WIR.FiZP.271.1.43.2020

Wyjaśnienia treści SIWZ nr 11

Dotyczy przetargu nieograniczonego pn. „Przebudowa ronda im. Żołnierzy Wyklętych w Kraśniku” w ramach projektu pn.: „Rewitalizacja Miasta Kraśnik”.

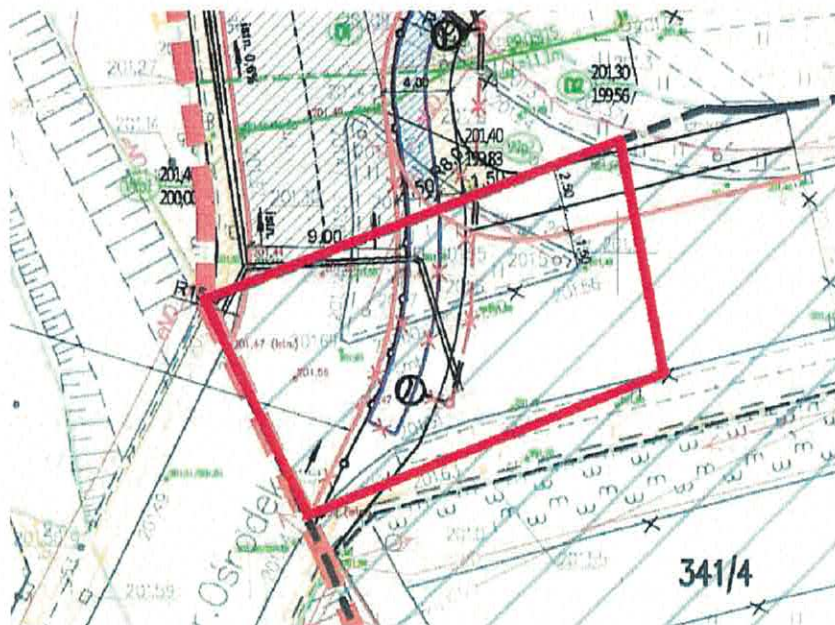
Prosimy o wyjaśnienie czy Zamawiający dopuszcza wykonanie wiat przystankowych i poczekalni z konstrukcji stalowej zamiast aluminiowej?

W odpowiedzi na pytanie Zamawiający informuje, że nie dopuszcza wykonania wiat przystankowych i poczekalni z konstrukcji stalowej.

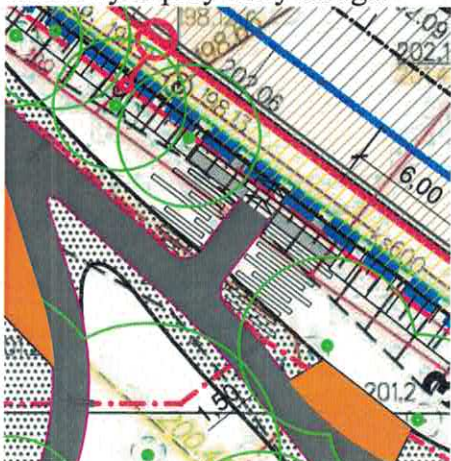
Prosimy o wyjaśnienie rozbieżności związanej z krawężnikami betonowymi- naszym zdaniem nie uwzględniono krawężników przy zatokach autobusowych i przy przystankach. Łączna długość powinna wynosić około 2000 m (samych betonowych) natomiast w przedmiarze uwzględniono tylko 1577,920 m (łącznie z granitowymi). Czy zakres obejmuje wykonanie krawężników przy zatokach w rejonie przystanków? Jeśli tak prosimy o zwiększenie przedmiarów, w przeciwnym wypadku oferty mogą być niedoszacowane.

Ilości krawężników betonowych i granitowych zostały skorygowane w przedmiarze cz I i cz II (załącznik nr 3 i załącznik nr 4).
